Bijlage 2. Watertoets

Ons kenmerk: WFN1512617
Tel: 058-292 2135 / A.J. van Strien

Cluster Plannen
Uw kenmerk: 20150708-2-11236

Onderwerp:
Wateradvies tenniscomplex te Harkema

Figuur 1,
overzicht plangebied

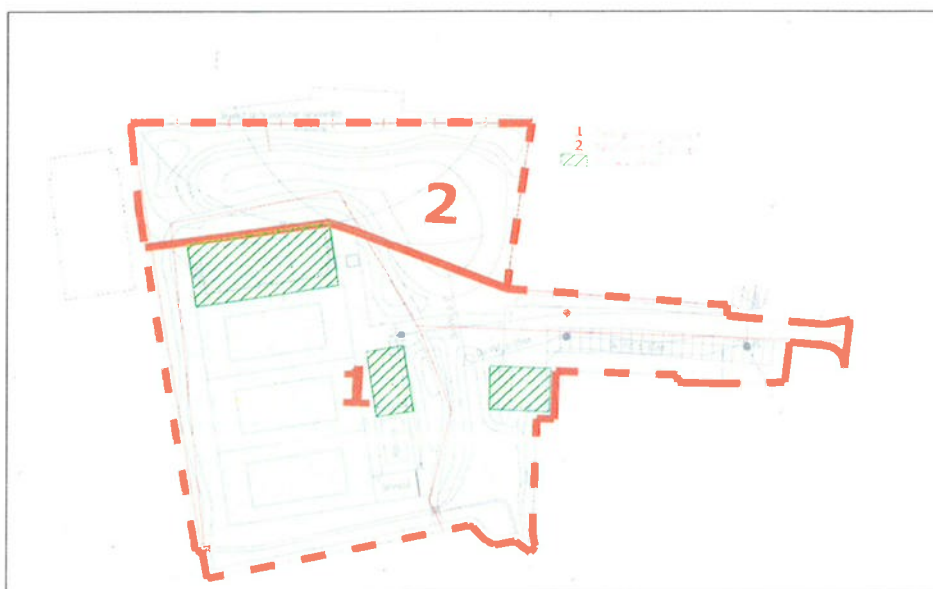
Het plan bestaat uit de bouw van een clubgebouw, de aanleg van drie tennisbanen met een oefenkooi en een minitennisveld en de bouw van een rijwielstalling. Onderstaande figuur toont de toekomstige inrichting van het gebied.

De sloot langs de zuidwestzijde van het plangebied is een schouwwatergang. De schouwwatergang is belangrijk voor de aan-, af- en doorvoer van water. De eigenaren van de aanliggende percelen zijn verantwoordelijk voor het onderhoud aan de schouwwatergang. Bij het uitwerken van de plannen is het nodig er rekening mee te houden dat de schouwwatergang bereikbaar blijft voor onderhoud.

Onderdeel van uw plan is het dempen van de sloot aan de oostkant van het plangebied. Door het dempen van het oppervlaktewater neemt de berging in het watersysteem af, waardoor het watersysteem minder robuust en veerkrachtig wordt. De demping moet u voor 100% compenseren in hetzelfde peilgebied, zodat het watersysteem evenveel berging houdt. De sloot die u gaat dempen heeft een wateroppervlak van circa 400 m².

Het verhard oppervlak neemt door de realisatie van het plan toe met 3417 m². Om overlast te voorkomen is het nodig dat u de toename aan verhard oppervlak compenseert in hetzelfde peilgebied. Wij hanteren hiervoor een compensatienorm van 10%.

Bij het realiseren van bebouwing en het aanleggen van de verharding is het nodig om rekening te houden met voldoende drooglegging om bijvoorbeeld opdrijven van verharding te voorkomen. We adviseren voor bebouwing met kruipruimte een drooglegging van 1,10 m en voor bebouwing zonder kruipruimte een drooglegging van 0,70 m gerekend vanaf de te realiseren bovenkant vloer. Ook voor verharding adviseren wij een drooglegging van 0,70 m.

Het plangebied ligt in een peilgebied met een zomerpeil van +0,25 m en een winterpeil van +0,10 m NAP². De geschatte gemiddelde maaiveldhoogte ligt tussen de +2,90 m NAP en de +3,20 m NAP. Wij adviseren u om bij het bepalen van de aanleghoogte rekening te houden met de droogleggingsnorm.
